**Modulo per la presentazione delle osservazioni per i piani/programmi/progetti sottoposti a procedimenti di valutazione ambientale di competenza statale**

ID: Codice procedura (ID\_VIP/ID\_MATTM):10844

Impianto per la produzione di energia elettrica da fonte eolica, costituito da 6 aerogeneratori della potenza complessiva di 37,2 MW, un sistema di accumulo da 25 MW e relative opere connesse in località "Rempillo" nel comune di Pitigliano (GR).

**ALLEGATO alle OSSERVAZIONI all' IMPIANTO EOLICO denominato REMPILLO nel COMUNE di PITIGLIANO ( GR). Comp**

# Analisi di Intervisibilità Cumulativa delle Pali

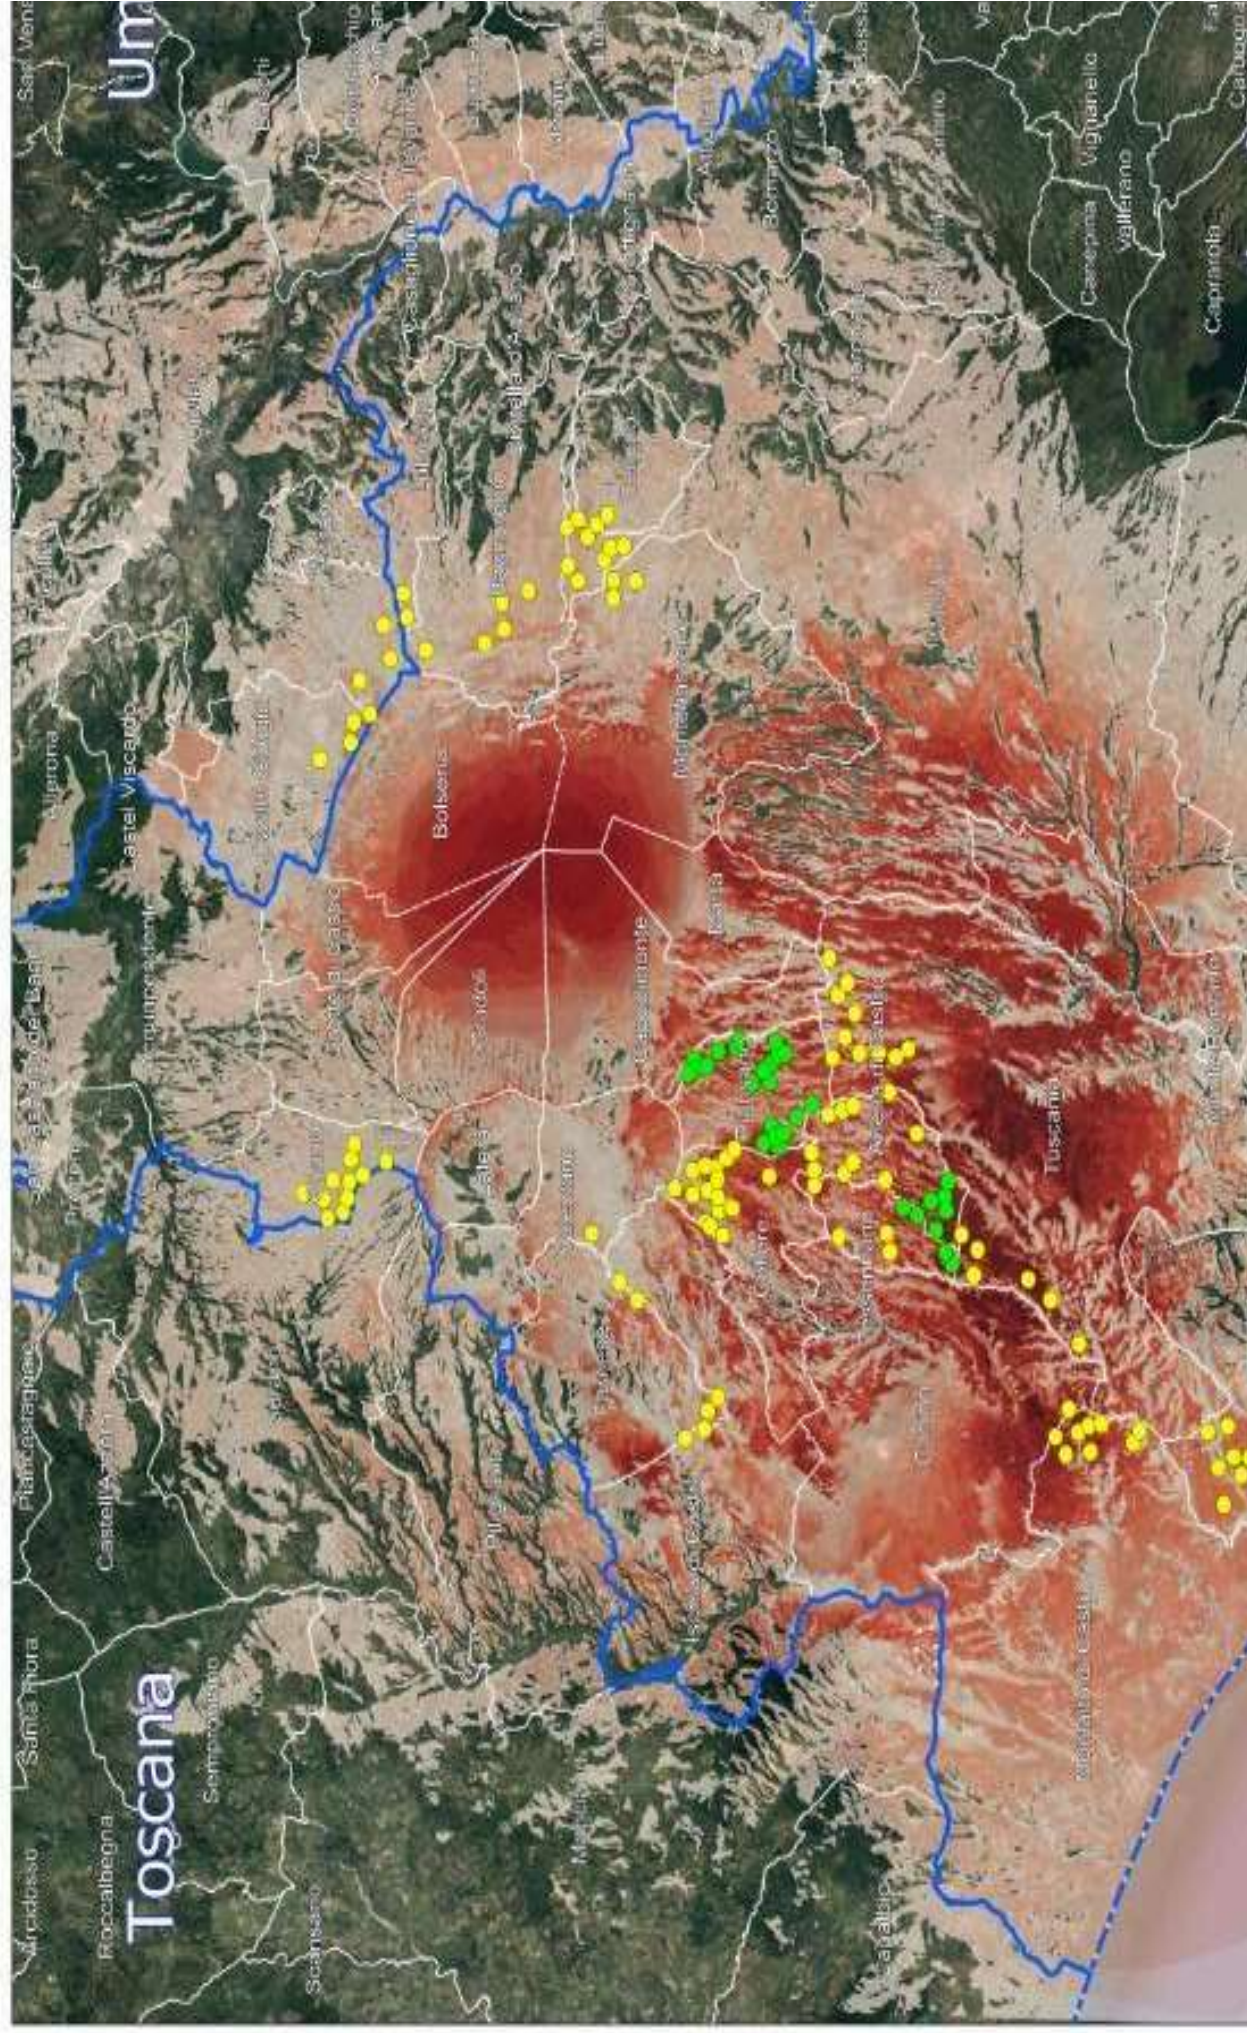
Quindi anche la Regione come Ente deputato dalla normativa nazionale a legiferare sulle aree idonee e non idonee si è espressa riguardo al fatto che abbia assolto ai doveri e alle quote stabilite dal PNIEC e in ambito regionale la provincia di Viterbo è stata quella con il più alto tasso di impianti FER tra tutte e quindi ormai satura ed il cumulo degli impianti FER installati, autorizzati e in progetto rappresenta una **elevata criticità per la sostenibilità ambientale di ulteriori eventuali iniziative**. L'impianto eolico “ Rempillo” pur essendo “esterno al confine provinciale e regionale ma nelle sue immediate vicinanze ( a soli 100 metri i primi due aerogeneratori) oltre ad impattare sul territorio e sulle economie di tre Comuni del Lazio ( Farnese, Valentano e Latera) si trova nelle fasce di rispetto dei Beni di notevole interesse pubblico come si è evidenziate nelle Osservazioni nn. 1 e 2 e crea anche degli impatti negativi anche sui beni naturalistici come verrà dettagliato nell'Osservazione n. 4. Inoltre andrebbe a sommarsi al già enorme cumulo di impianti eolici e fotovoltaici e geotermici che già creano una elevata criticità ambientale nella provincia di Viterbo e interferiscono anche con il territorio toscano come si può vedere dalle immagini nn. 4 e 5 dell'Allegato n. 1.
